Modulo per la presentazione delle osservazioni per i piani/programmi/progetti sottoposti a procedimenti di valutazione ambientale di competenza statale

ID: Codice procedura (ID_VIP/ID_MATTM): 12691

“Progetto di un impianto eolico denominato “Pitigliano” ubicato nei comuni di Pitigliano (GR) e Sorano (GR) costituito da 20 (venti) aerogeneratori di potenza nominale 7,0 MW per un totale di 140,0 MW con relative opere connesse ed infrastrutture indispensabili”

Immagine 3. Cumulo di una parte di impianti eolici, fotovoltaici e geotermici industriali in progettazione ed esistenti intorno all’eolico industriale “Pitigliano”.

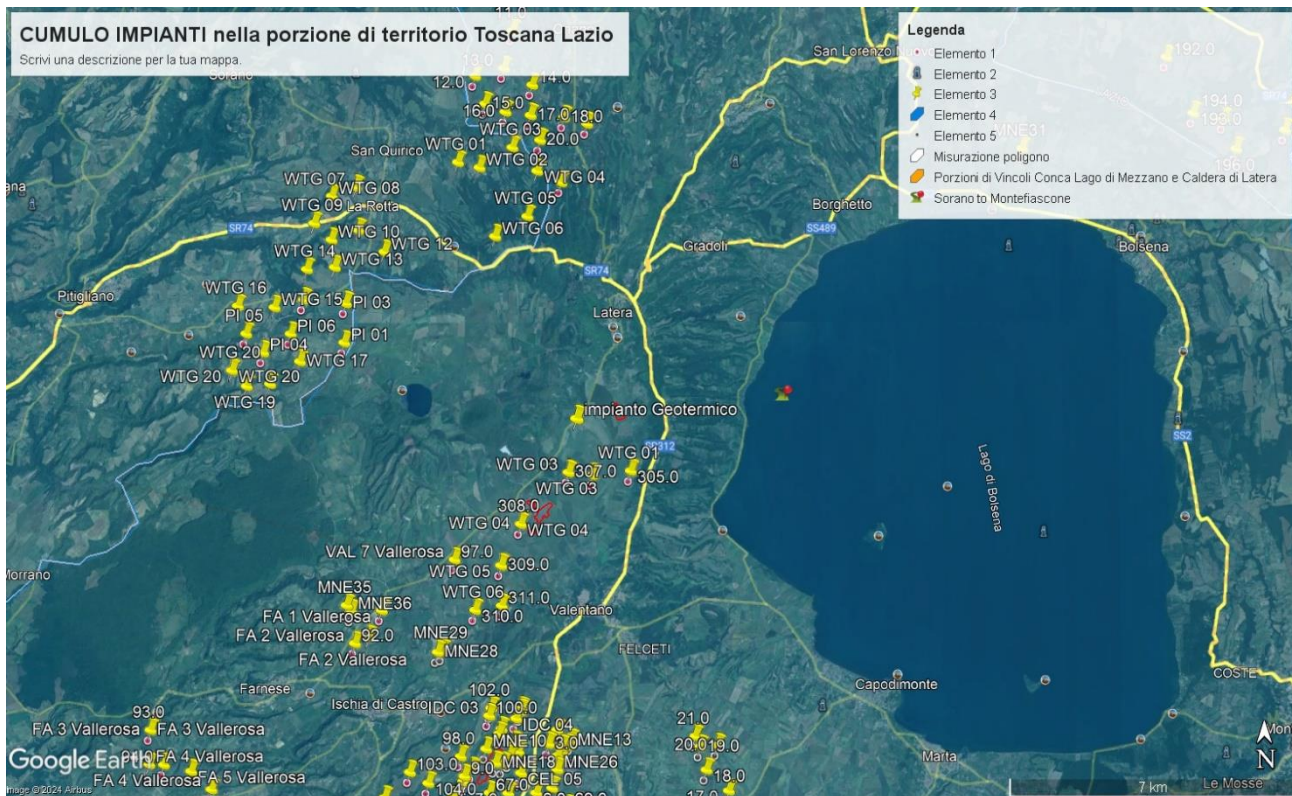
Tornando alle Linee guida nazionali, l’allegato IV dedica il paragrafo 3 agli impatti visivi e quelli sui Beni Culturali, Paesaggistici, Naturalistici e Culturali, dove viene detto che la valutazione dell’impatto visivo dovrà essere effettuata tenendo conto “**degli elementi caratterizzanti e qualificanti il paesaggio, effettuata alle diverse scale di studio (vasta, intermedia e di dettaglio...**”. Le analisi debbono non solo definire l’area di visibilità dell’impianto eolico industriale, **ma anche il modo in cui l’impianto viene percepito all’interno del bacino visivo**. Le analisi visive debbono inoltre tener in opportuna considerazione **gli effetti cumulativi derivanti dalla compresenza di più impianti**”. Nella Relazione Paesaggistica e nello Studio di Impatto Ambientale prodotte dalla proponente come già evidenziato è stato ignorato il vincolo paesaggistico di notevole interesse pubblico ex articolo 136 del Codice dei

Beni Culturali “*Ambito paesaggistico, geologico e geomorfologico dell’orlo della caldera di Latera ...*” Non vengono nemmeno citati gli impianti eolici in progetto al MASE, il “Rempillo” (6 aerogeneratori) e un altro in verifica amministrativa di 14 aerogeneratori e 72, 6 MW. Ad oggi nei territori di Pitigliano, Sorano e in quello limitrofo potenzialmente potrebbero essere insediati 40 aerogeneratori alti 200 metri e larghi 170. Ma la proponente non cita neanche altri impianti che creerebbero il cumulo e quindi maggiore impatto. Infatti, sul territorio della “Città del Tufo” (Sorano e Pitigliano) impatterebbero anche l’impianto eolico “Montarzo” di Onano con 13 aerogeneratori con le dimensioni ricordate, l’altro eolico industriale nel territorio di Valentano con sette aerogeneratori (stesse dimensioni), gli impianti di Farnese con un minieolico di 3 Torri alte 60 metri già installate in località Poggio del Crognolo e l’impianto eolico industriale “Vallerosa” (7 aerogeneratori alti 200 metri e larghi 158 metri) in procedura VIA presso la Regione Lazio. Inoltre, altri impianti del minieolico già presenti a Valentano, Cellere e Piansano e due progetti eolici industriali con le stesse dimensioni (200 m x 170 m) nel Comune di Ischia di Castro. La valutazione del cumulo non prende neanche in considerazione gli impianti industriali di fotovoltaico e agrivoltaico in progetto a Farnese, Valentano, Ischia di Castro, Cellere. L’impianto geotermico in procedura Via al MASE, progettato nella Caldera di Latera. Quindi è stata effettuata una valutazione del potenziale impatto cumulativo non veritiera a dispetto di quanto affermato dalla proponente che sostiene di aver preso in considerazione uno spazio di 10 km intorno al suo impianto per gli impatti che si creerebbero.

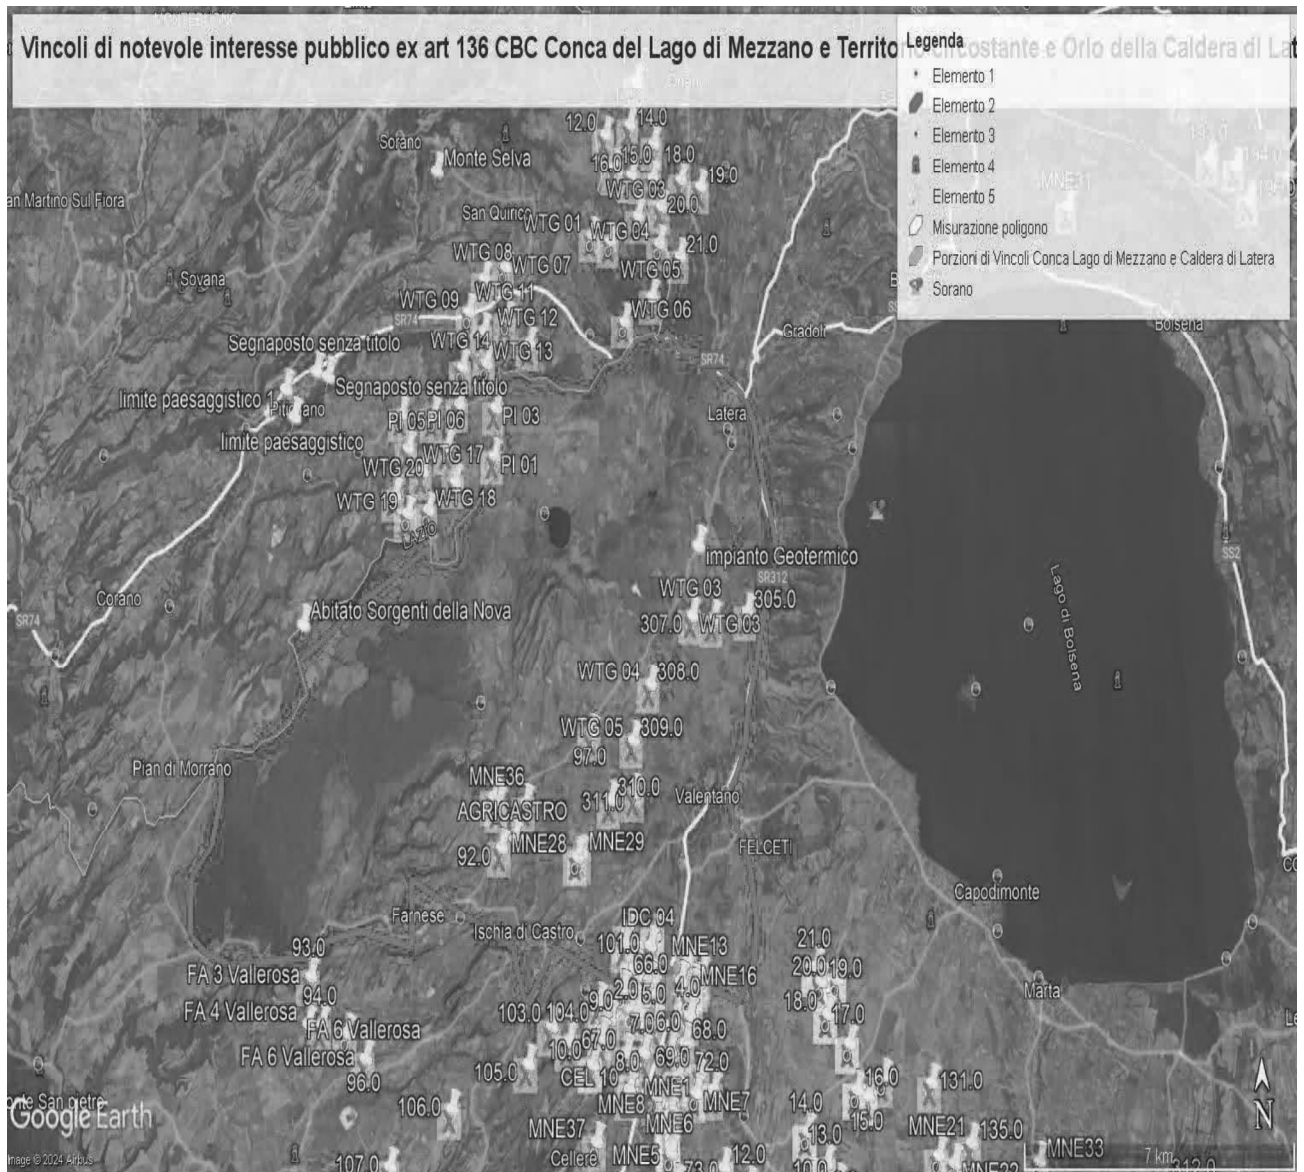
Come è illustrato nell'immagine si ribadisce che l'impianto industriale "Pitigliano" ricade completamente all'interno delle fasce di rispetto dei due vincoli di notevole

interesse pubblico e lambisce quelle di un terzo vincolo e quindi come affermato dal Consiglio di Stato nelle sentenze citate, l'impianto è insediato in area non idonea ai sensi dell'art. 20 comma 8 lettera c quater del D.Lgs. n. 199/2021 e ss.mm.ii al contrario di quanto sostiene la proponente.

IMMAGINE n. 2 Impianto eolico industriale “Pitigliano” e distanze aerogeneratori dai Vincoli della Conca del Lago di Mezzano...

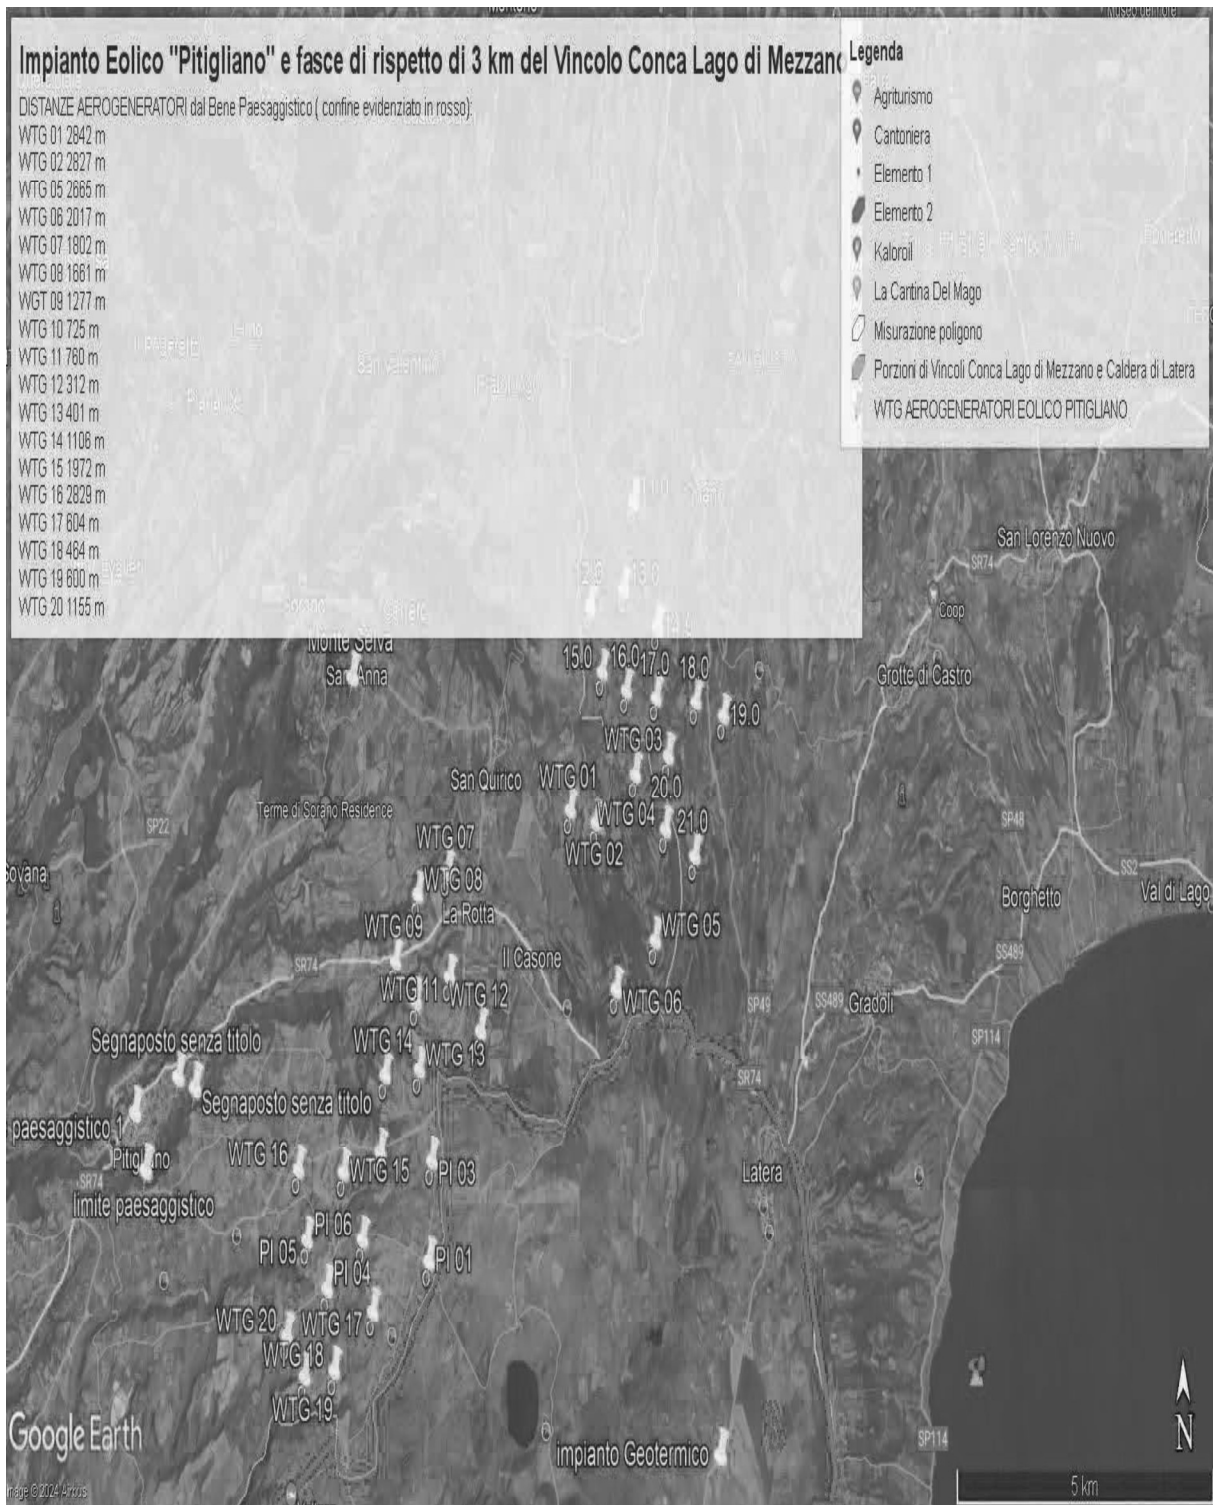
Al contrario si evidenzia che l'impianto eolico industriale citato non solo ricadrebbe con tutti e 20 gli aerogeneratori all'interno delle fasce di rispetto di 3 km di due vincoli paesaggistici di notevole interesse pubblico esistenti nella Regione Lazio e con una parte di essi nel vincolo paesaggistico del Centro abitato di Sorano (GR) quindi in aree non idonee all'installazione di impianti di energia rinnovabile. Addirittura, alcuni aerogeneratori sarebbero ubicati a poche centinaia di metri dai perimetri dei due vincoli paesaggistici laziali ex art 136 del CBC.

IMMAGINE n. 3 Impianto eolico industriale "Pitigliano" e distanze aerogeneratori dai Vincolo "Orlo della Caldera di Latera.

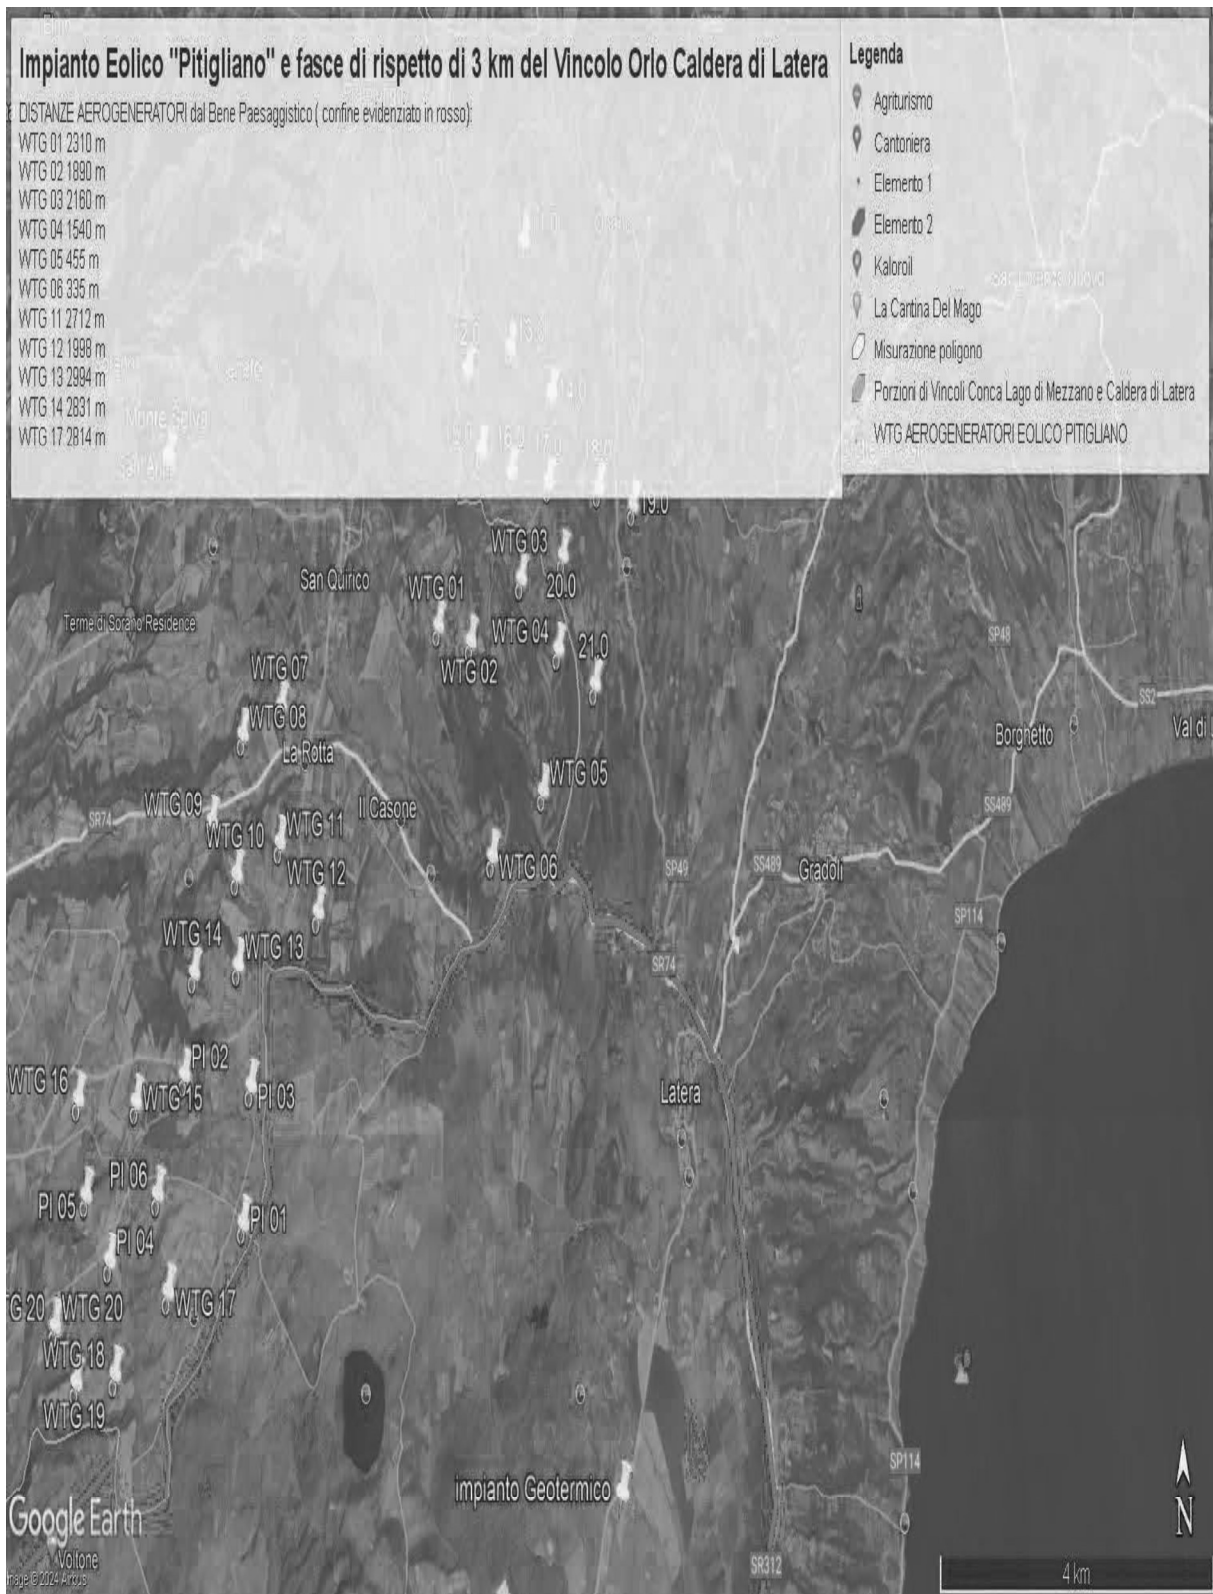
Concludendo, si evidenzia ancora che la proponente non effettuando la procedura prevista dalla Parte III delle Linee Guida nazionali ha ignorato un vincolo paesaggistico di notevole interesse pubblico istituito con un provvedimento del Segretariato regionale del Ministero della Cultura per il Lazio che ha emanato il Decreto di dichiarazione di notevole interesse pubblico n. 22 del 15.02.2024 ai sensi e per gli effetti dell'art. 136, co. 1, lett. c) e d) del decreto legislativo 22 gennaio 2004, n. 42, "Ambito paesaggistico, geologico e geomorfologico dell'orlo della caldera di

Latera e delle sue pendici interessate dai centri eruttivi periferici" nei comuni di CELLERE, FARNESE, ISCHIA DI CASTRO, LATERA, PIANSANO.
